TEKNISK CIRKULÆRE

NR. 8 GX - 80

GSA
Alle typer

LUFTFILTER-
ELEMENT

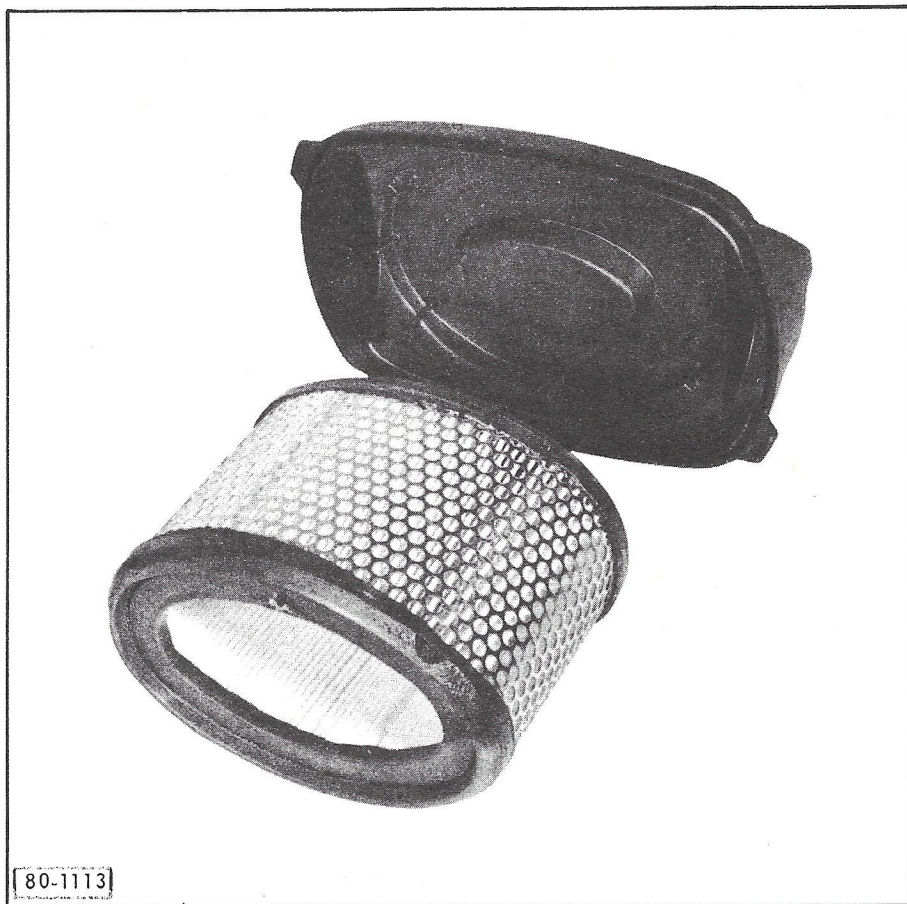
Fra maj 1980, og fra følgende motornumre:

5054 383 508 Berline

5055 323 539 Break

er motorerne udstyret med et udskifteligt luftfilterelement af papir.

BEMÆRK: Det "gamle" filterelement, er stadig disponibelt.

Det nye element, kan ikke anvendes til det "gamle" hus.

- RENSNING FORBUDT.

- UDSKIFT FILTERELEMENTET FOR HVER 22.500 km.

(i meget støvede områder for hver 15.000 km.)
